Progetto per la realizzazione di un impianto eolico, denominato "Poggio alle Pancole", costituito da n. 7 aerogeneratori, per una potenza complessiva pari a 42 MW, e delle rispettive opere di connessione alla RTN, da realizzarsi nel Comune di Lajatico (PI). Cod procedura 7874

OSSERVAZIONI – ALLEGATO 3

Estratto tavola 20V036_L_Visibilita_Lajatico_beni_A1_DEF.pdf

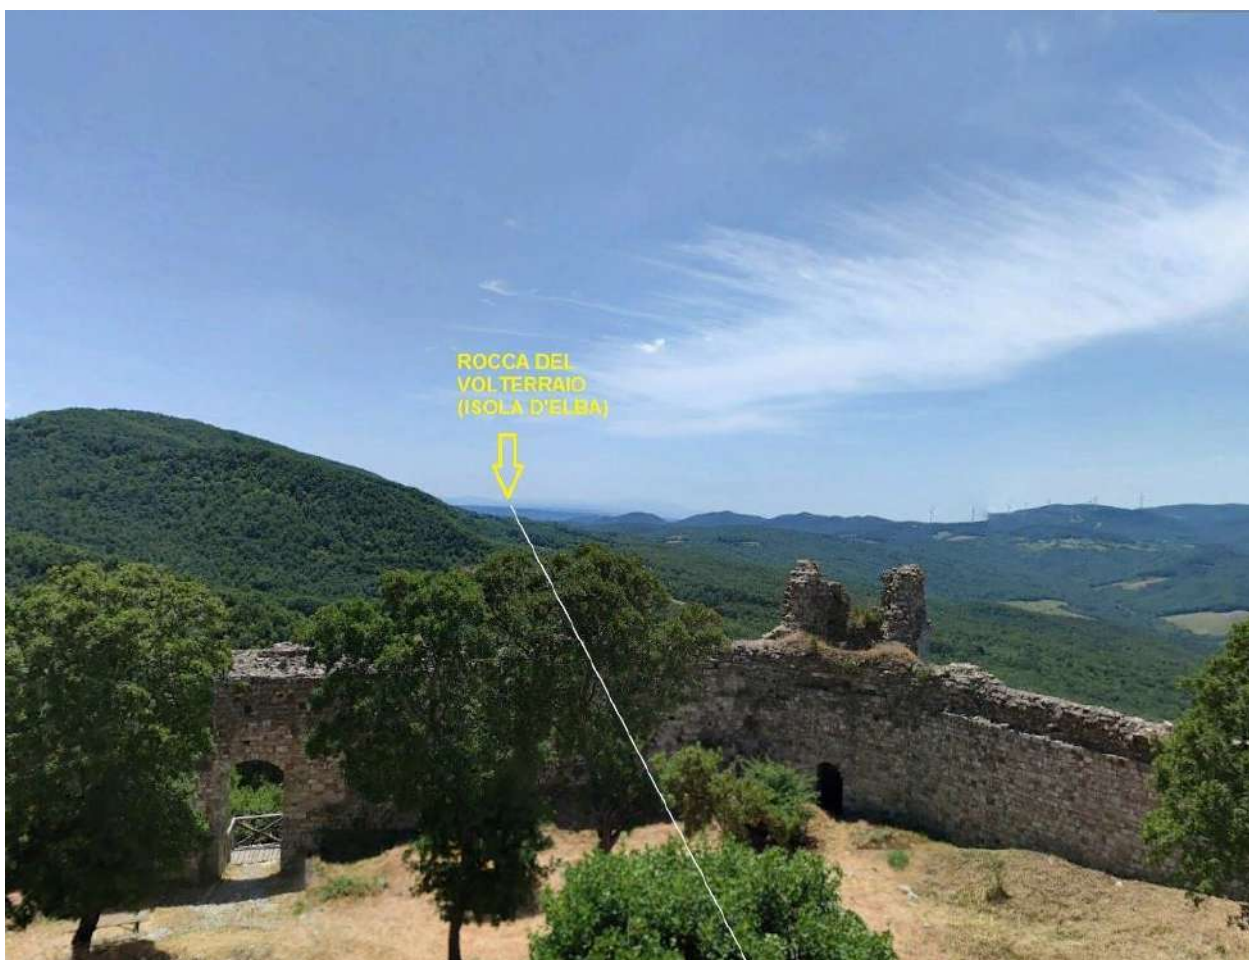
Posizione della Rocca di Pietracassia al centro delle direttrici visive verso i Monti Pisani (rocca della Verruca), Isola d'Elba (Rocca del Volterraio), Volterra

Il progetto del nuovo parco eolico invece è posto proprio lungo la direttrice Rocca di Pietracassia – Volterra, e le prime torri eoliche sono site ad una distanza molto ridotta dalla Rocca (meno di 2 chilometri). La realizzazione del Parco potrebbe perciò distruggere per sempre la più importante direttrice visiva storica che ancora possiamo apprezzare, con grave, insipiente e irreparabile danno al paesaggio, alla storia e alla cultura del territorio.

Vista dalla Rocca di Pietracassia verso Volterra – il nuovo parco eolico andrebbe ad impattare proprio sulla direttrice, e posto a meno di 2 chilometri, impedirebbe la vista di Volterra dalla Rocca; il parco eolico esistente, visibile sulla destra, è posto tra 4 e 6 chilometri, ed è parzialmente nascosto da un colle più alto.

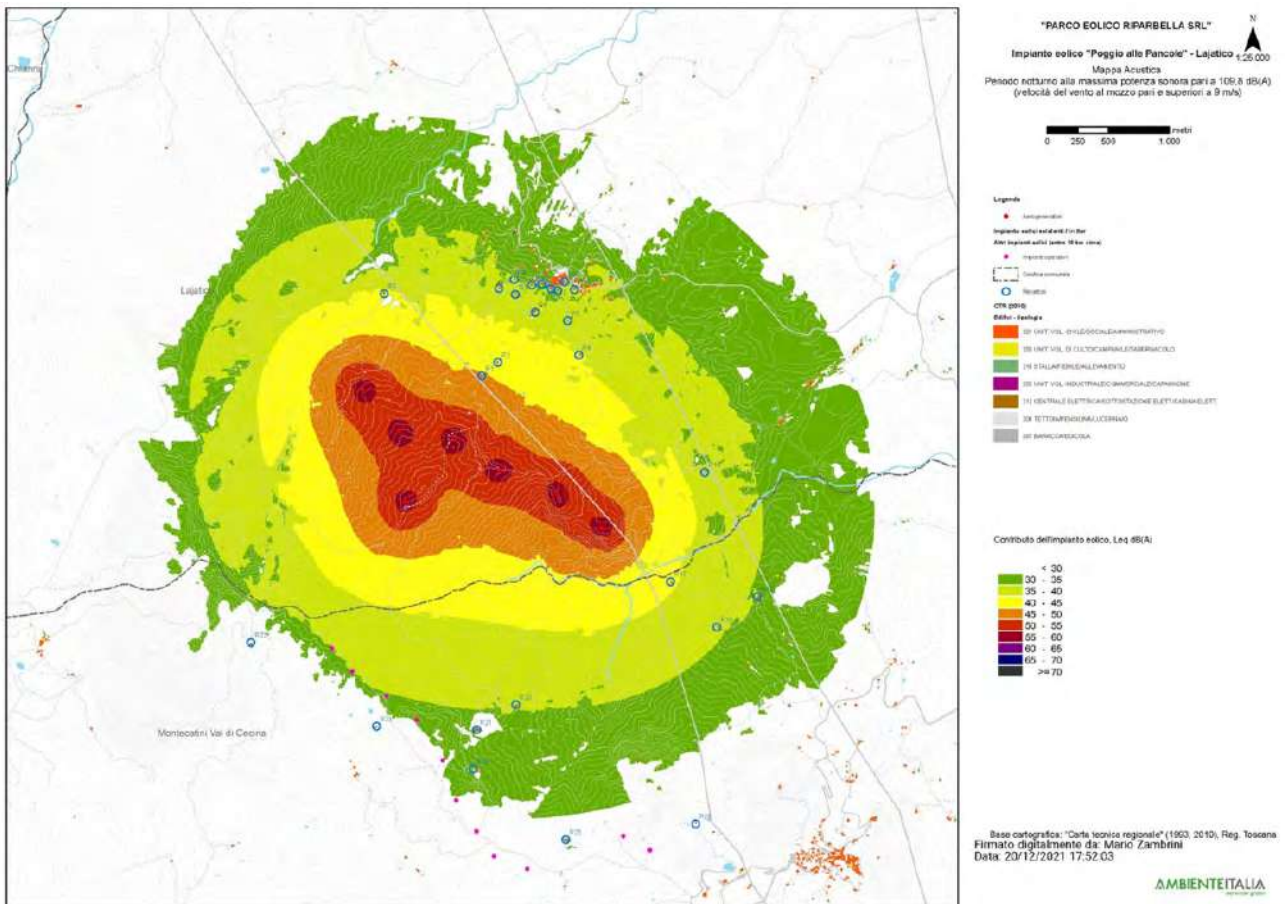
3. Nella valutazione del criterio differenziale a finestre chiuse si fa riferimento a un modello di facciata del fabbricato assolutamente non verosimile: il potere fonoisolante di un vetro 3 mm viene dichiarato 30 dB. Il potere fonoisolante di un vetro 3 mm, basta fare una veloce ricerca in letteratura, non supera i 25 dB e se ragioniamo di infisso nel suo complesso non siamo sopra i 20 dB. L'assunto della stanza 4 metri per 4 metri e volume 43 mc non è assolutamente cautelativo perché le camerette abitabili hanno superfici di calpestio inferiori ai 10 mq e volumi inferiori ai 30 mc. In ogni caso è pieno di stanze con superficie di calpestio inferiore ai 16 mq, basta una qualsiasi camera matrimoniale. La stima dell'indice dell'isolamento di facciata è quindi del tutto sovrastimata, quindi errata e porta a dichiarare che il livello di rumore ambientale a finestre chiuse è inferiore al limite di applicabilità sia di giorno che di notte. Ciò non è corretto e, in situazioni di bassa rumorosità residua come stimata/misurata dai tecnici, quando il differenziale si applica, SI SUPERA. Risulta evidente che senza l'assunto della valutazione errato dell'isolamento di facciata il criterio differenziale a finestre chiuse risulta superato.

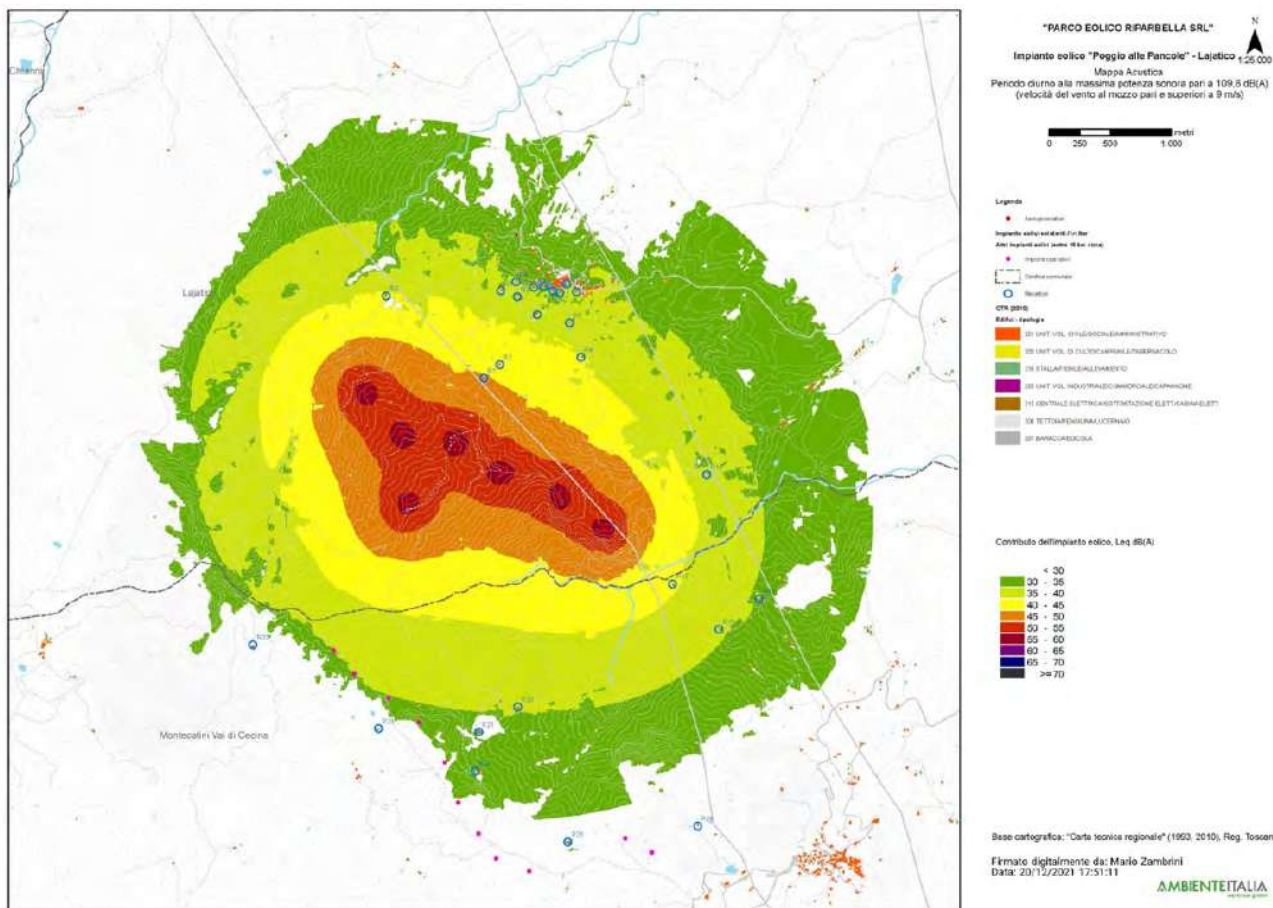
4. L'osservazione ancora più cogente riguarda l'assunto dell'abbattimento di una parete a finestre aperte pari a 10 dB. 10 dB di abbattimento, prova qualsiasi misura che si possa fare in qualsiasi situazione, può andare bene in caso di parete molto grande, di importante R_w e con finestra piccola, inferiore al 5% della superficie finestrata. Già una stanza normalissima di una cameretta con finestra 1,2x1,4, mediante misura a 1 m dalla facciata in esterno e una all'interno con fonometro a 1 m dalla finestra aperta e oltre 1 m dalle altre superfici riflettenti microfoni a 1,5 m di altezza non presenta abbattimento del rumore superiore a 6 dB, a meno di non avere all'interno un ambiente sovraccarico di arredi solo fonoassorbenti in una condizione assolutamente non realistica. Se poi ci spostiamo a una camera con una banale porta finestra da 1,2mx2,4m si perde un ulteriore dB di abbattimento e in situazioni, che esistono tranquillamente, di infissi ampi (tipo 1,8x2,4 o 2x2,4 o anche oltre) si arriva a situazioni in cui l'unico abbattimento che offre la parete è la riduzione di 3 dB dati dai coefficienti di riflessione di facciata. Coefficiente di riflessione di facciata che, oltretutto, qui non risulta valutato.

Se ne deduce che ipotizzando un abbattimento delle pareti inferiore a quello della valutazione e conforme alle stime riportate il criterio differenziale a finestre aperte si applica e SI SUPERA, sempre con riferimento ai bassi livelli di rumorosità registrati e che sono caratteristici della zona.

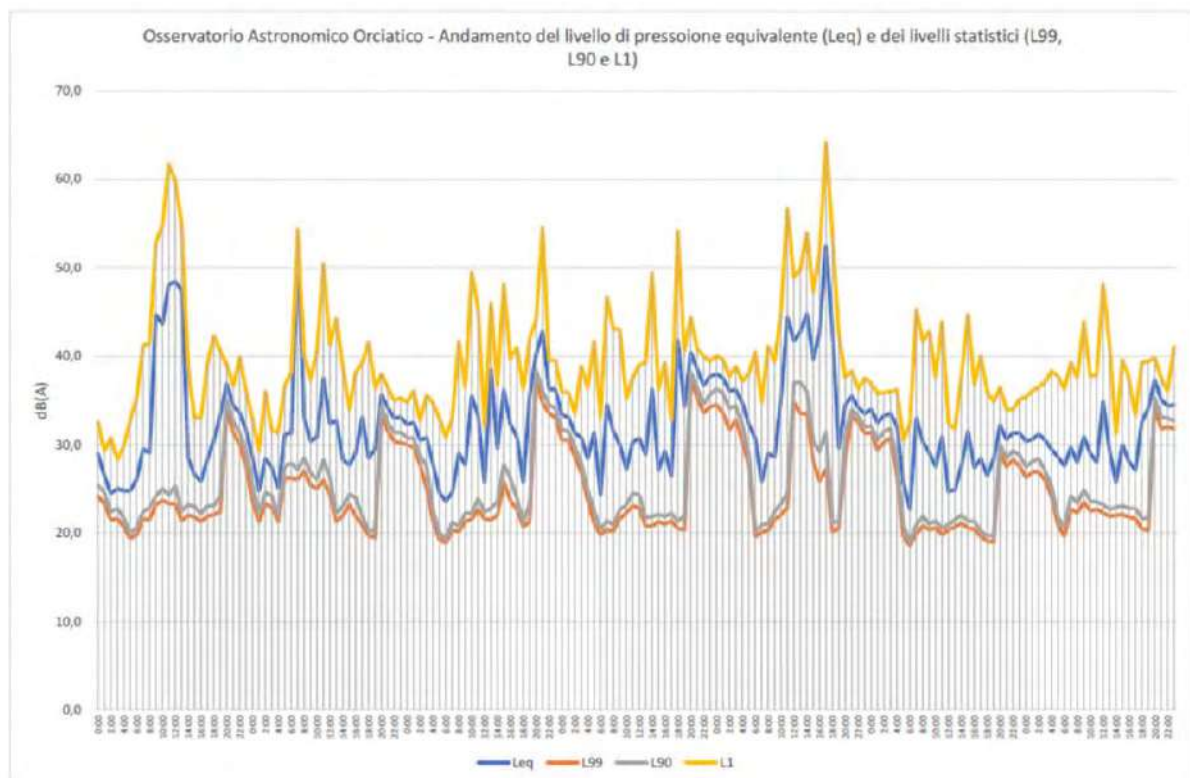
pagina 28 che in corrispondenza di livelli di pressione equivalente Leq intorno ai 45 dB(A), i livelli

di pressione istantanea L1 si aggirano intorno ai 63 e 65 dB(A) o comunque superiori a 50 dB(A) e questo per periodi di 4 e 9 ore, quindi per buona parte della giornata.
